Le **14 AOUT 2014**

Nos réf : EE-921-14

### **Avis de l'autorité environnementale sur le projet de réaménagement du secteur de la Rose de Cherbourg à Puteaux (Hauts-de-Seine)**

Plan guide du projet – Source : étude d'impact

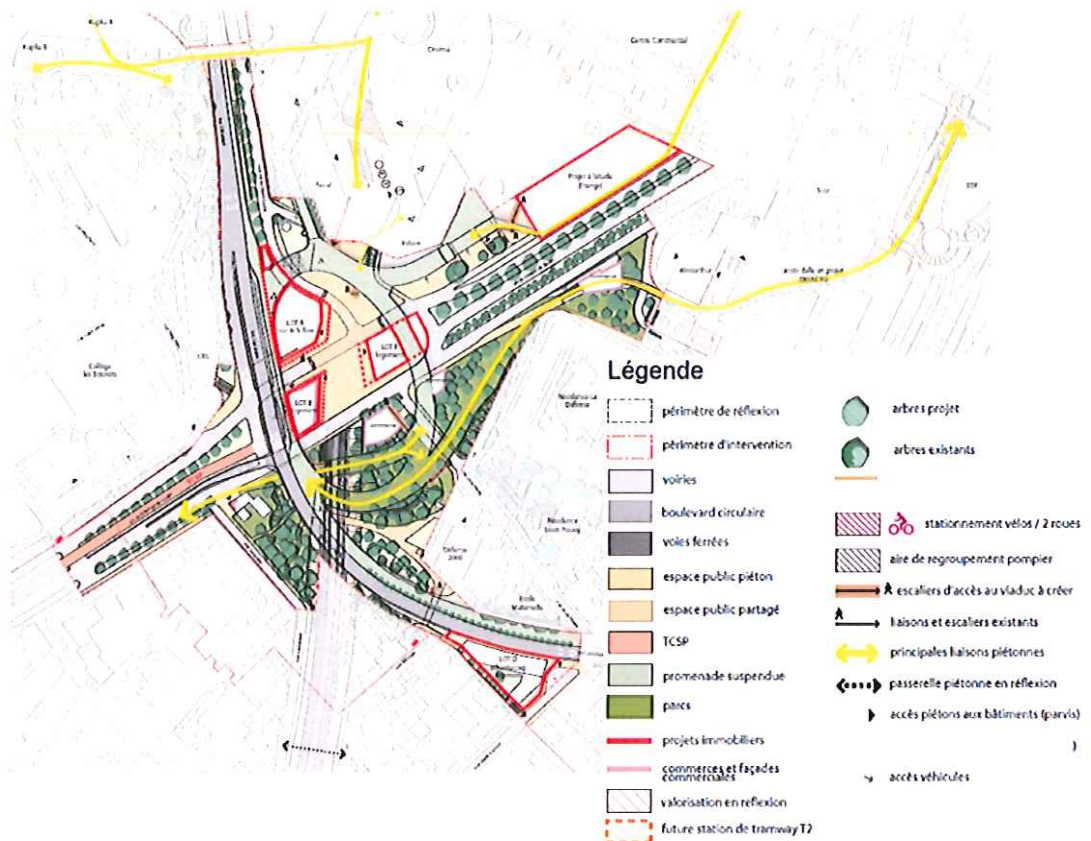
Ce projet de réaménagement de l'espace public doit accompagner un programme immobilier d'environ 100 000 m<sup>2</sup> de surface de plancher, à cheval sur l'anneau, qui comprend notamment une tour de bureaux d'environ 200 m de hauteur et dont l'évaluation environnementale interviendrait ultérieurement. Enfin, le projet s'inscrit également dans un programme général de requalification du boulevard circulaire sud. Le pétitionnaire montre bien l'articulation entre ces différentes opérations, notamment pages 142-143.
